**INFORME DE HITO DE CONTROL
N° 016-2024-OCI/2362-SCC**

**“MEJORAMIENTO DEL MALECÓN RIBEREÑO DESDE EL
PUENTE TORATA HASTA LA CALLE CORONEL MANUEL C. DE
LA TORRE DEL DISTRITO DE TORATA - MARISCAL NIETO -
MOQUEGUA”**

**HITO DE CONTROL N° 5 -
“EJECUCIÓN DE OBRA JULIO – AGOSTO 2024”**

Imagen n.º 3
Detalle de Aceros de refuerzo de los muros de contención

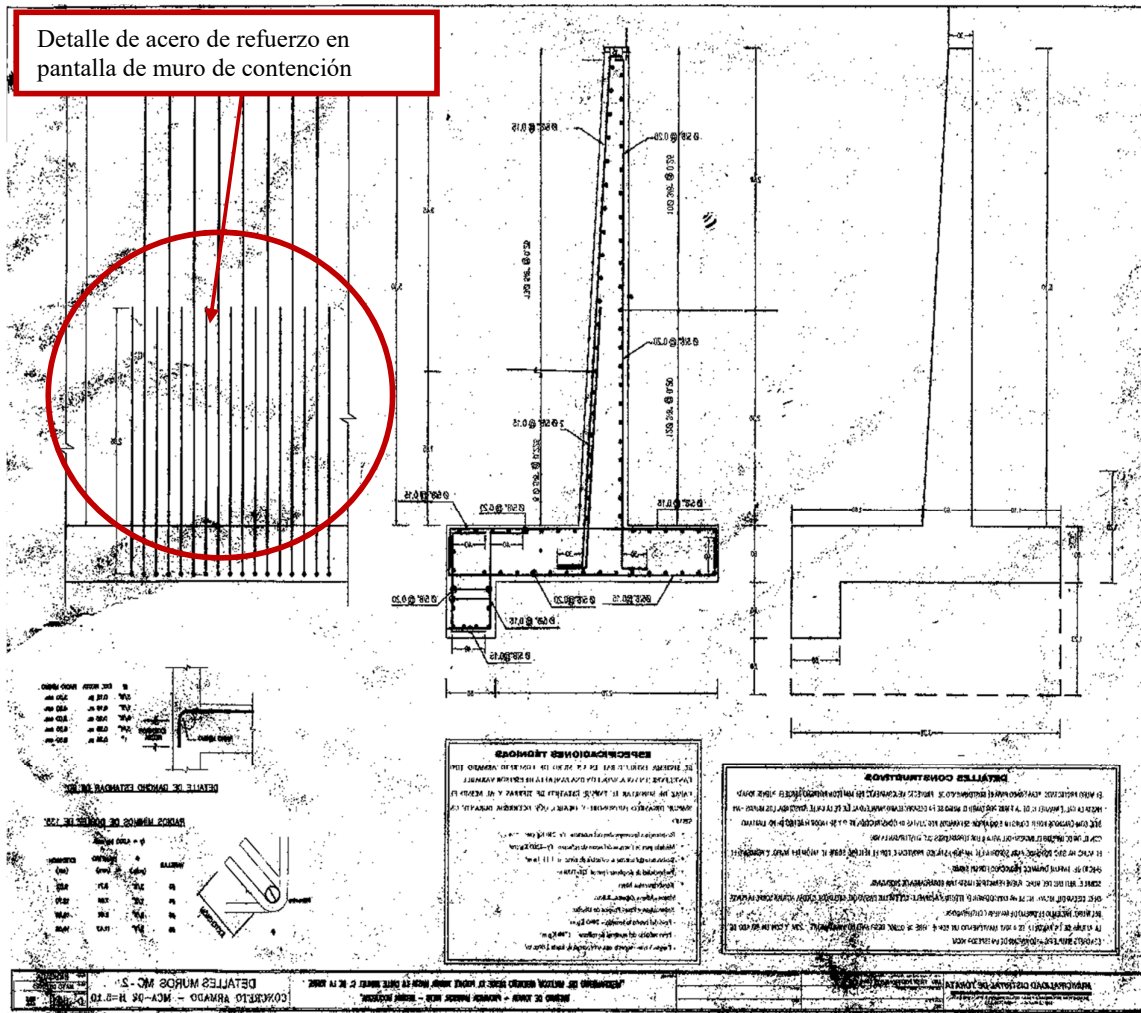
mostrados en obra, respecto del cual, se advirtió que no se viene efectuando el montaje de acero, conforme lo indicado en dichos planos, toda vez que los bastones que deben estar al medio del acero vertical, se encuentran alineados con el acero principal, usando como separación entre los mismos el acero de montaje o acero horizontal, como se observa en la imagen siguiente:

Cabe indicar que, el 15 de agosto de 2024, el residente de obra, alcanzó¹ a la comisión de control, copia del diseño del muro de contención en once folios, documento que no contaba con firmas, que corresponde al servicio contratado con orden de servicio n.° 3224 de 3 de junio de 2024; el mismo que contiene únicamente el diseño con las dimensiones que se muestra en la imagen n.° 3.

Imagen n.º 4
Dimensiones del muro de contención (folio 58)

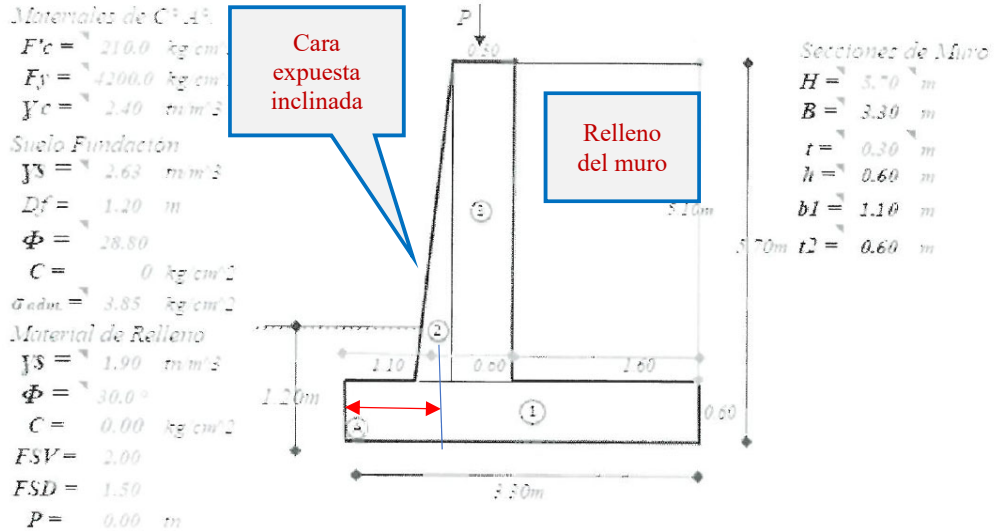
El 16 de agosto de 2024, el residente de obra alcanzó el documento "Servicio de estudio de mecánica de suelos", que contiene además el diseño del muro de contención, firmado por el ingeniero Elmer Campos de GEOS SOC SAC, Marco Velarde Caza como gerente de GEOS SPC SAC, los vistos del residente de obra Ángel Gallegos Huamán e inspector de obra Edwin José Díaz Arias; advirtiéndose que, en el numeral 8.4 "Dimensionamiento de muro contención", la parte inclinada de la pantalla, es la que corresponde a la parte expuesta, mientras que para el lado del relleno la cara del muro es totalmente vertical (folio 58),

Asimismo, de la revisión a los cuadros de verificación del empuje activo, del diseño que sí presenta firmas de la empresa GEOS SPC SAC, se advierte que, para ambos casos de la cara inclinada a uno y otro lado, se ha incluido los mismos datos, lo cual resulta incongruente toda vez que los dos diseños presentan diferentes geometrías, por tanto, el brazo del área 2 (parte triangular) que genera el momento al punto A, es diferente, tal como se muestra en las imágenes n.° 6 y 7.

Imagen n.º 5
Dimensiones del muro de contención (folio 56)

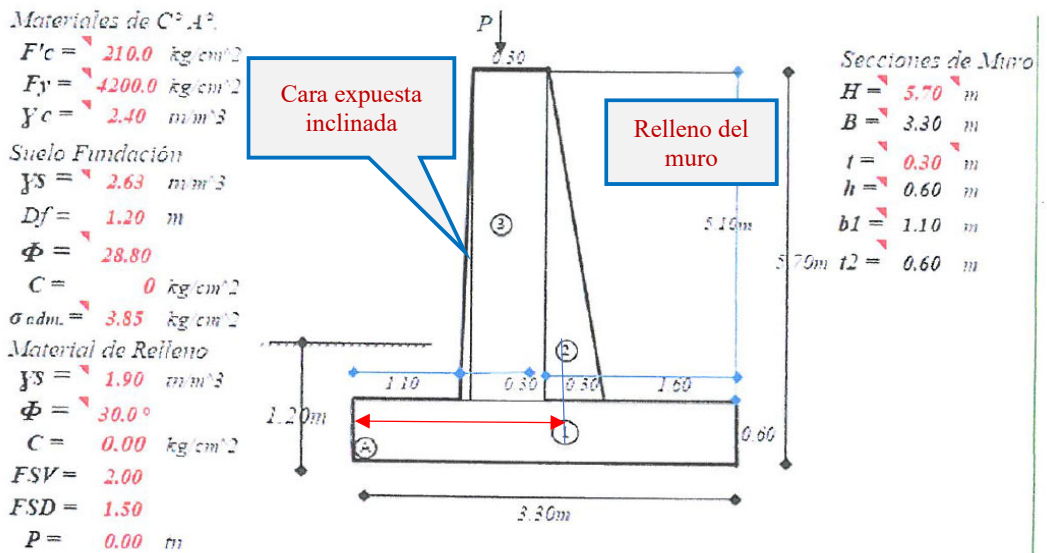
Mientras que en el folio 56, presenta un diseño del muro de contención, con la parte inclinada del muro de contención hacia el relleno; no especificando cuál de los dos diseños presentados es el que se debe ejecutar, señalando por progresivas, generando incertidumbre respecto a su ejecución.

Además, se advierte que en dichos cuadros (todos iguales), los pesos para las áreas 2 y 3, que se muestra en la imagen n.º 7, no corresponden por cuanto, efectuado el cálculo conforme sus áreas, para el caso del área 2 de la página 56, debe ser: $(0.50 \text{ m} \times 5.10 \text{ m} / 2) \times 2.40 \text{ ton/m}^3 = 3.06 \text{ ton/m}$; mientras que para el área 3 sería $0.50 \times 5.10 \times 2.4 = 6.12 \text{ ton/m}$
